変更前(令和2年3月27日付 原規規発第2003279号にて認可)

## 添付 3

鉄扉／耐火壁に係る記載内容を適正化するため。なお、本変更は鉄扉／耐火壁の工事に関する記載の追加であり、適合性評価における影響がなく、加工施設の保全上支障のない変更である。

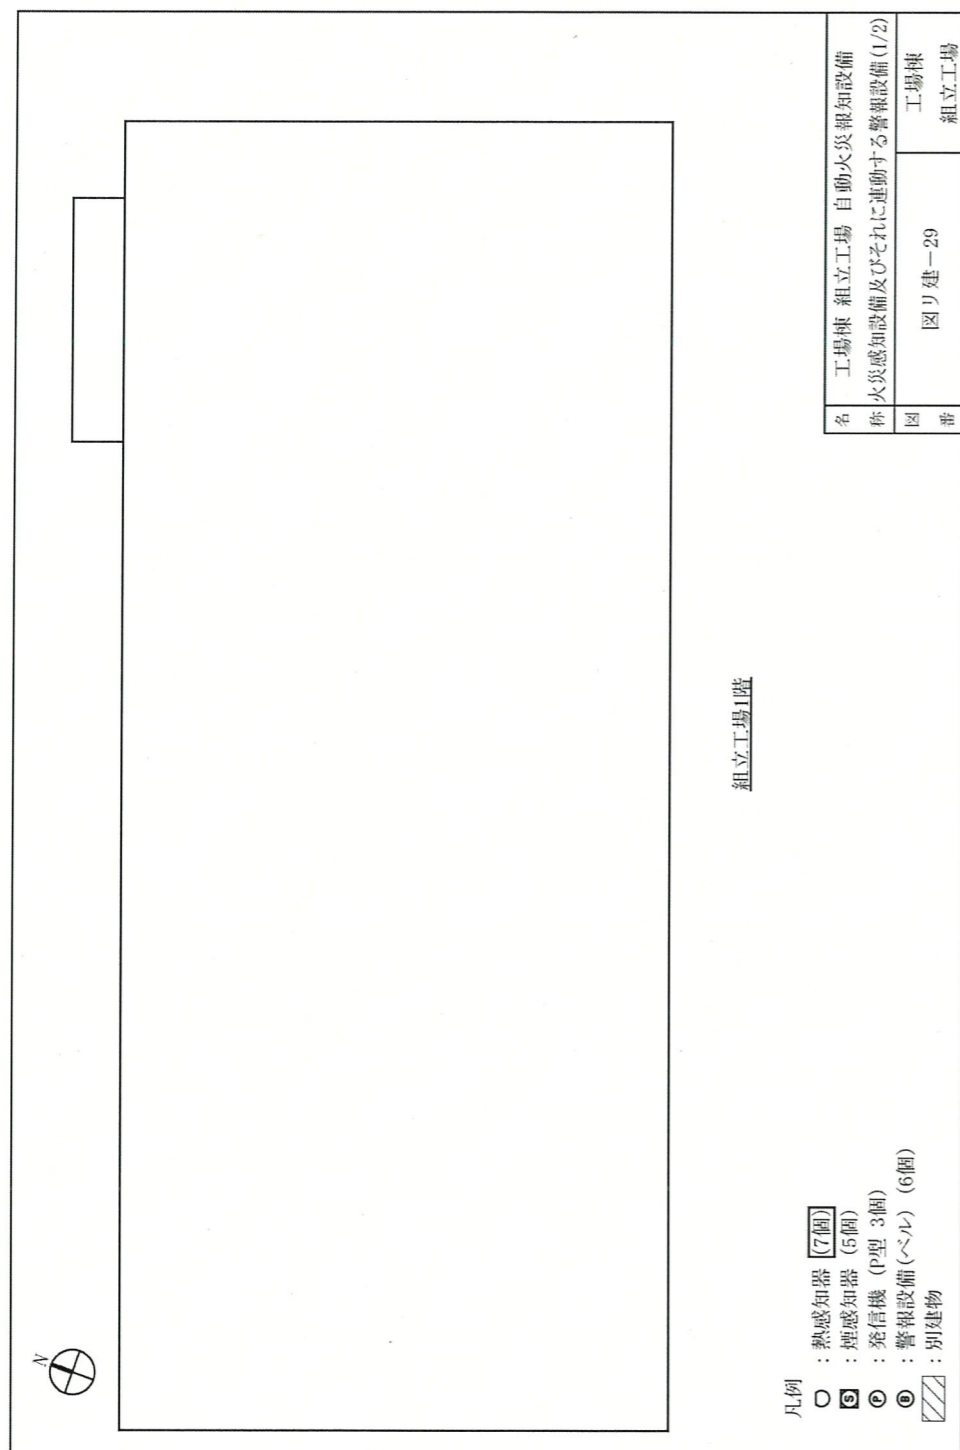
消防法を遵守するため。なお、本変更は消防法を遵守するためのものであり、適合性評価における影響がなく、加工施設の保全上支障のない変更である。

821

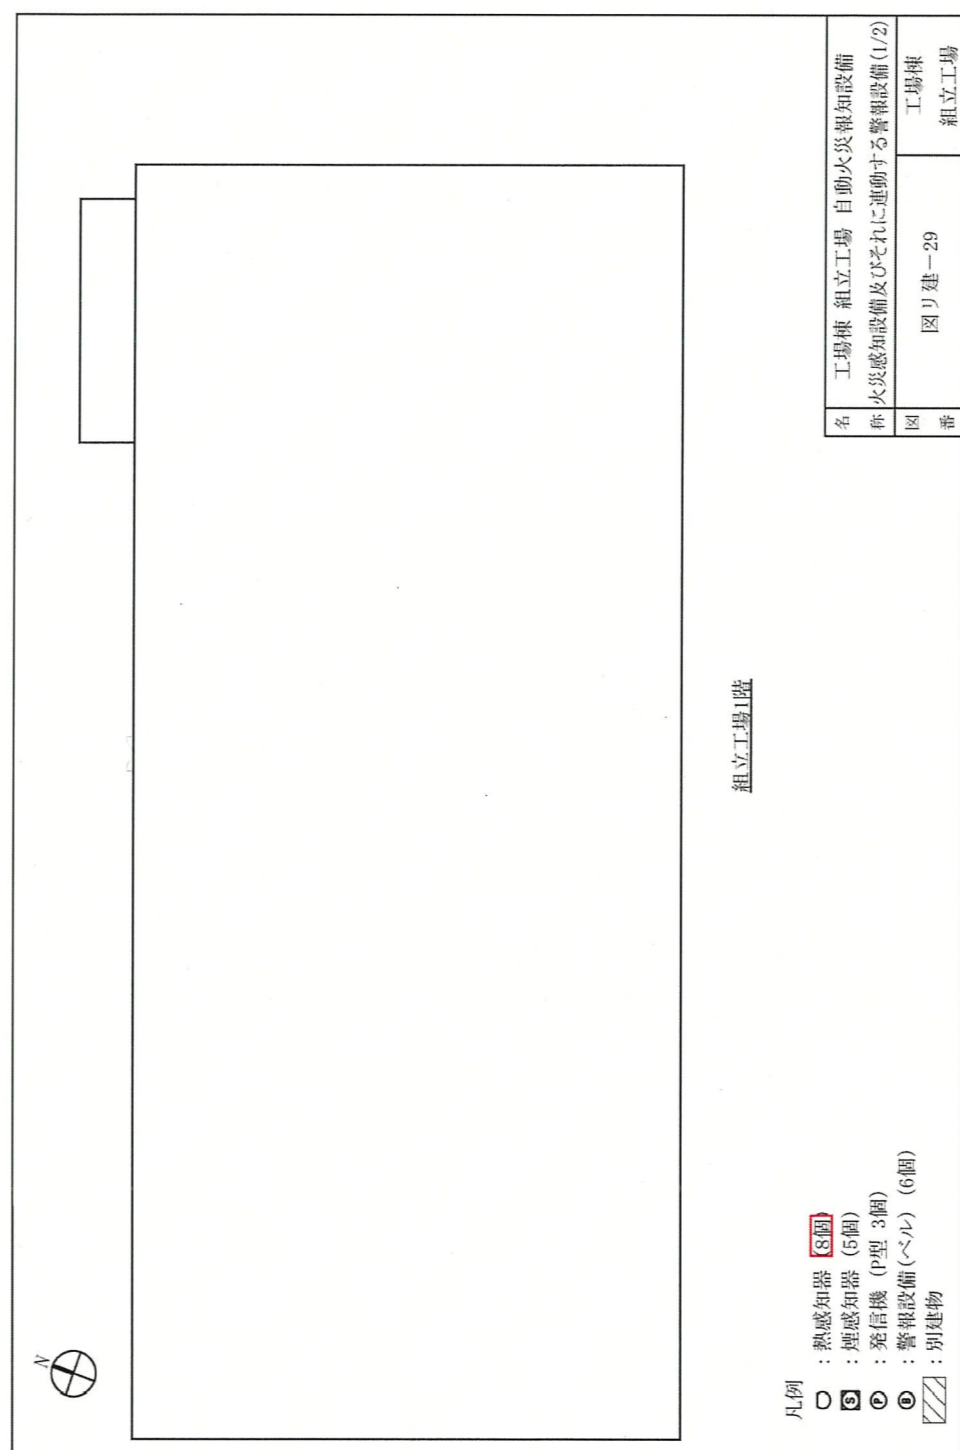
消防法を遵守するため。なお、本変更は消防法を遵守するためのものであり、適合性評価における影響がなく、加工施設の保全上支障のない変更である。
